Znak sprawy : TB.271.21.2018.ZP

„Rozwój przestrzeni publicznej poprzez przywrócenie funkcji integracyjnych i rekreacyjnych Parku Miejskiego i jego otoczenia wraz z poprawą funkcjonalności komunikacyjnej w obrębie parku”

- **Część I - Likwidacja osuwisk w zakresie umocnienia skarp i przebudowy kanalizacji deszczowej w parku miejskim w Reszlu**
- **Część II - Przywrócenie wartości przyrodniczo-architektoniczno-użytkowych Parku Miejskiego w Reszlu**

Zródło – wodotrysk – wzór rys. nr 1 :

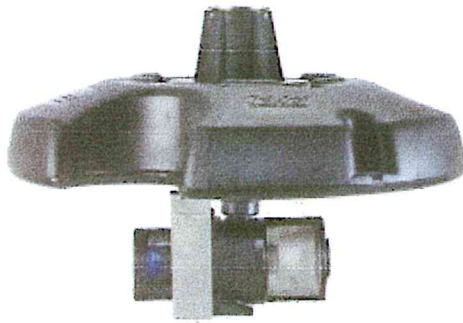
4. W przedmiarze w poz. 6.12 znajduje się źródło - wodotrysk pływający do natleniania stawu wraz z podłączeniem. Proszę o podanie specyfikacji danego źródła.

Opis : **Zródło – wodotrysk** - pływający źródło napowietrzający o wysokości wodotrysku minimum 3 m do zamontowania na oczku wodnym, bez oświetlenia. Proponowane urządzenie musi posiadać niezbędne atesty dopuszczające do użytkowania oraz spełniać wymogi bezpieczeństwa.

W związku z odpowiedzią udzieloną przez projektanta uprzejmie informuję, że podłączenie do instalacji oświetlenia ujęte jest razem w pozycji przedmiarowej, niezbędne okablowanie dostarczane łącznie z urządzeniem.
